Název a číslo stavby: **Tramvaj Plotní - soubor staveb - etapa 2-4**

Věc: **Vyjádření k předložené ZBV č. 3/65.3 – SO 101.20/2 - DZ - II.etapa**

## Krycí list ZBV

Název a evidenční číslo Stavby: <b>Tramvaj Plotní - soubor staveb - etapa 2-4</b> Název stavebního objektu/provozního souboru (SO/PS): <b>DZ - II.etapa</b>	Číslo SO/PS / / číslo Změny SO/PS:  <b>SO 101.20/2</b>	Číslo ZBV:  <b>3/65.3</b>
--	---	---------------------------------

**SITUACE**

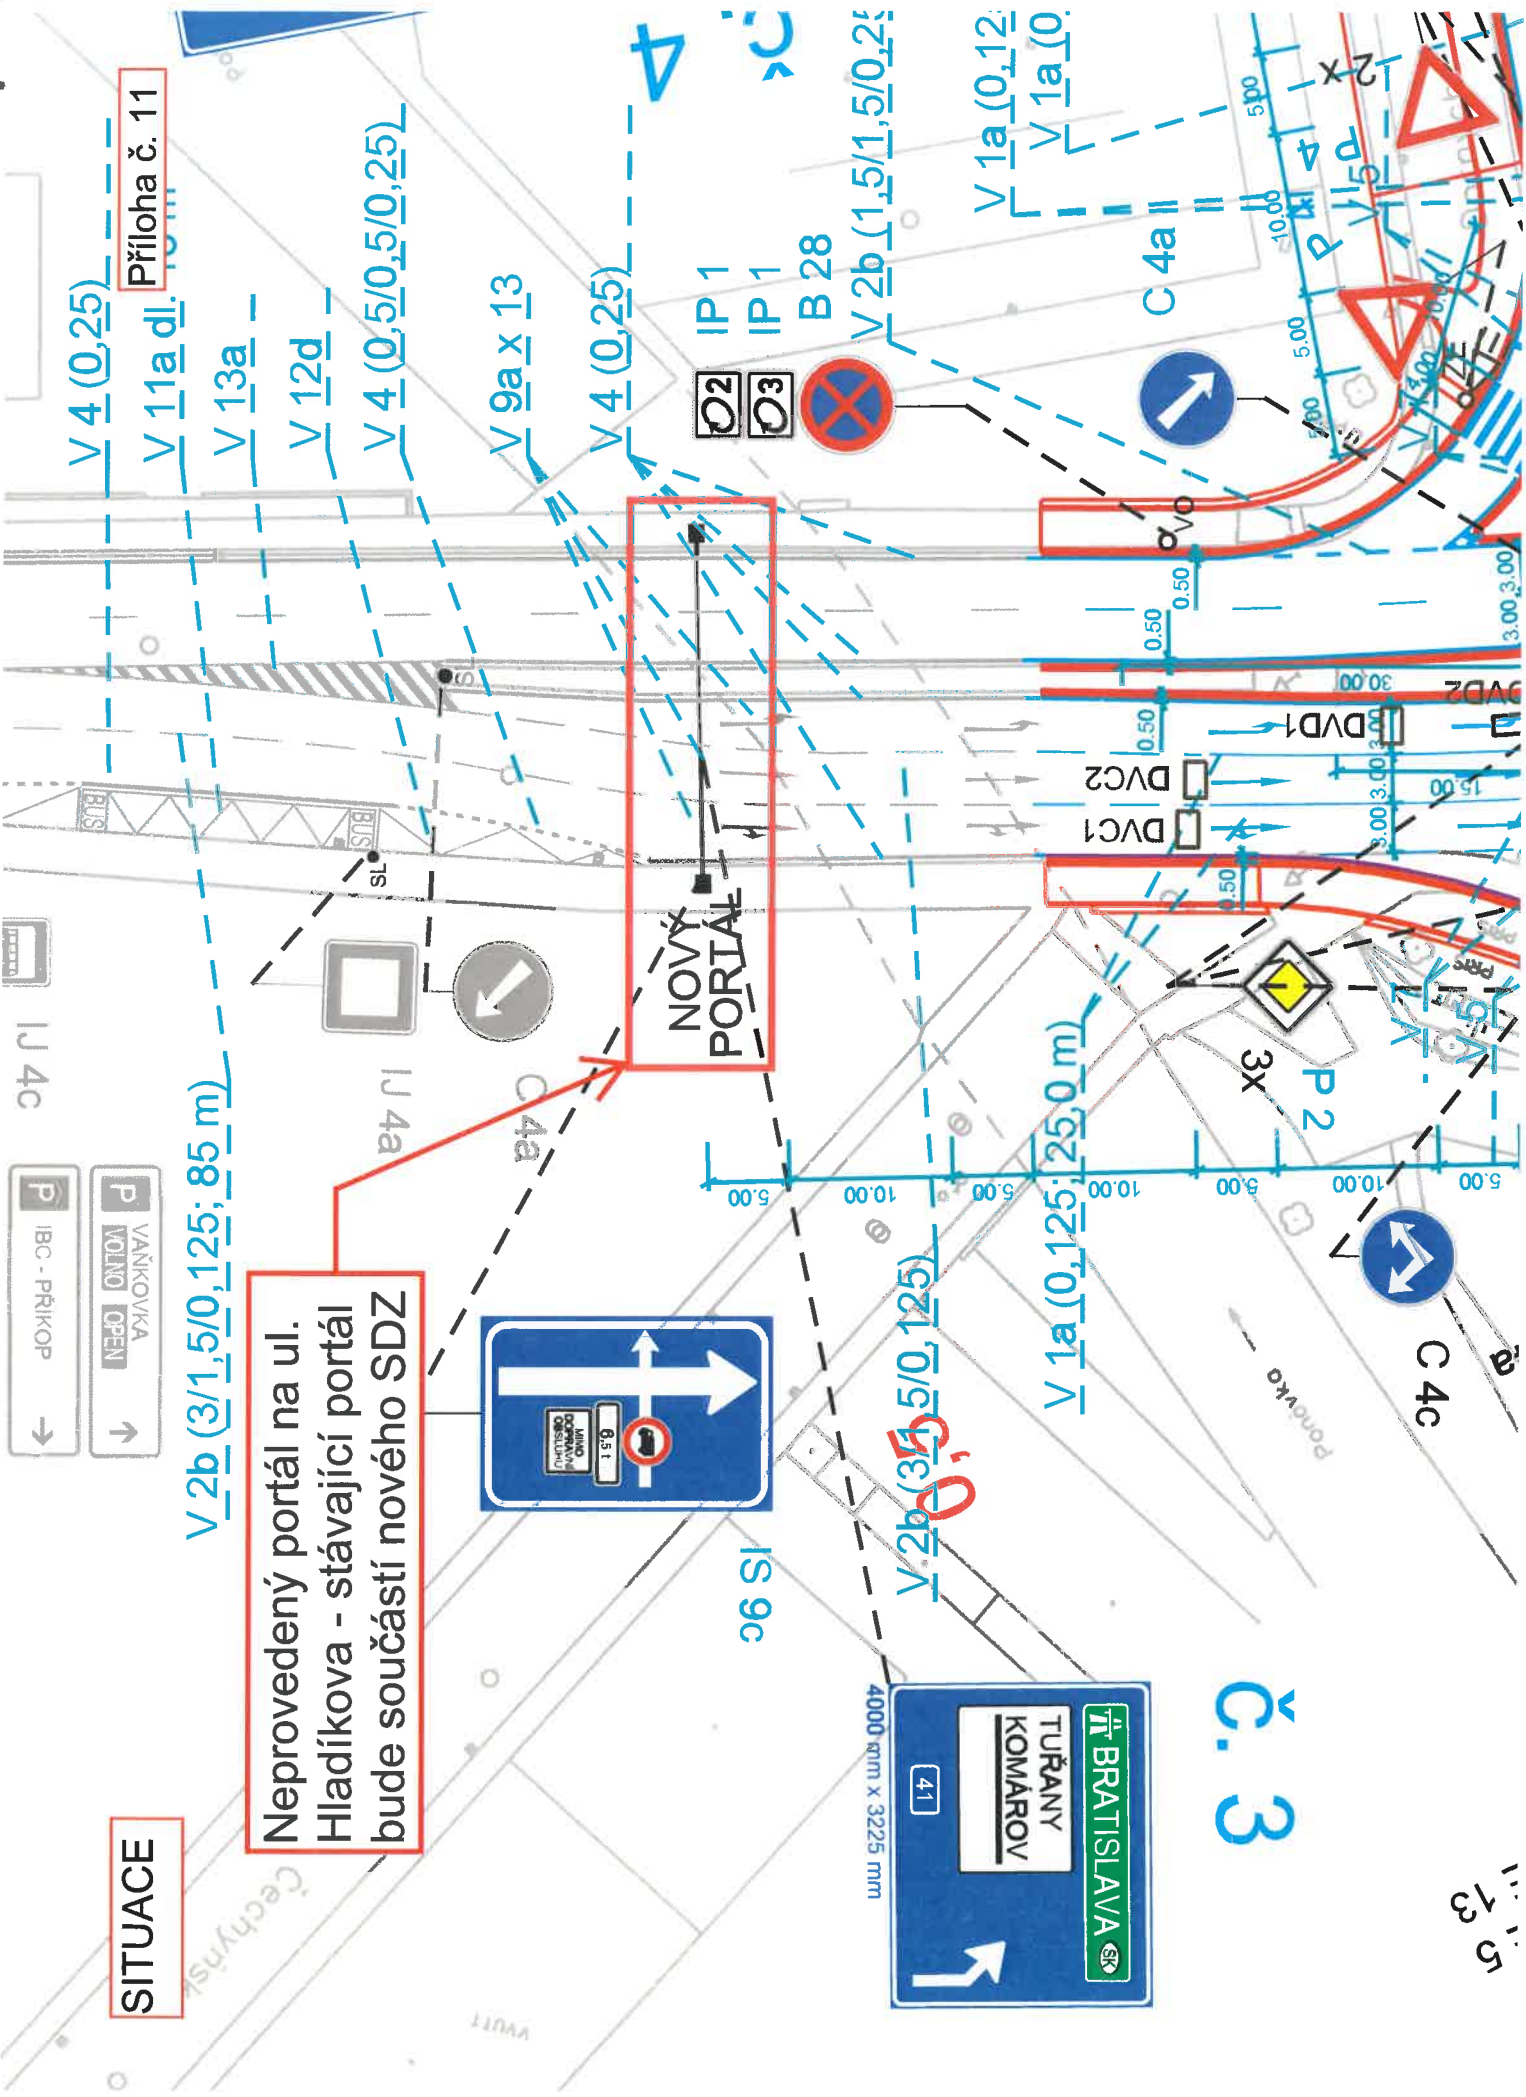
Tato ZBV řeší odpočet stávajícího svislého dopravního značení na portálu č. 3 na ulici Hladíkova.

Tato ZBV řeší odpočet svislého dopravního značení na portálu č. 3 na ulici Hladíkova. Při realizaci stavby bylo zjištěno, že stávající portál na ulici Hladíkova se nachází ve stísněném prostoru mezi stávajícími inženýrskými sítěmi (optický kabel v oblasti základu) a nově navrhovaným portálem v rámci stavebního díla. Nový portál nemohl být tedy za těchto podmínek realizován. Bylo tedy rozhodnuto za účasti všech zainteresovaných (OD JmK, Zhotovitel, AD, zástupci investora), že bude stávající portál ponechán a stane součástí řešení nového svislého dopravního značení. V návaznosti na tuto skutečnost bude upraveno definitivní značení, které bylo předpokládáno projektovou dokumentací ze zadávací dokumentace stavby.

Neprovedený portál na ul. Hladíkova - stávající portál bude součástí nového SDZ

4	914002811R00	Osazení a montáž velkorozměrových svisl. značek tabule rozměru 3500/3000, 4000/1750 mm <i>odpočet portálu č. 3</i>	kus	8,000	8,000	6,000	-2,000	6 548,00	52 384,00	52 384,00	-13 096,00	0,00	39 288,00	-13 096,00	-25,00%		
5	915711121R00	Vodorovné značení krytý plastem nehlučné, dělicích čar šířky 120 mm	m	3 463,200	3 463,200	3 463,200	0,000	39,00	135 064,80	135 064,80	0,00	0,00	135 064,80	0,00	0,00%	0,00%	
6	915712121R00	Vodorovné značení krytý plastem nehlučné, dělicích čar šířky 250 mm	m	3 866,500	3 866,500	3 866,500	0,000	76,00	293 854,00	293 854,00	0,00	0,00	293 854,00	0,00	0,00%	0,00%	
7	915721121R00	Vodorovné značení krytý plastem nehlučné, stopčar, zeber, stům, šipek, nápisů, přechodů apod.	m2	959,150	961,150	961,150	0,000	393,00	376 945,95	377 731,95	0,00	0,00	377 731,95	0,00	0,00%	0,00%	
8	915791111R00	Předznačení pro vodorovné značení pro dělicí táry, vodící pružky	m	8 870,700	8 870,700	8 870,700	0,000	2,00	17 741,40	17 741,40	0,00	0,00	17 741,40	0,00	0,00%	0,00%
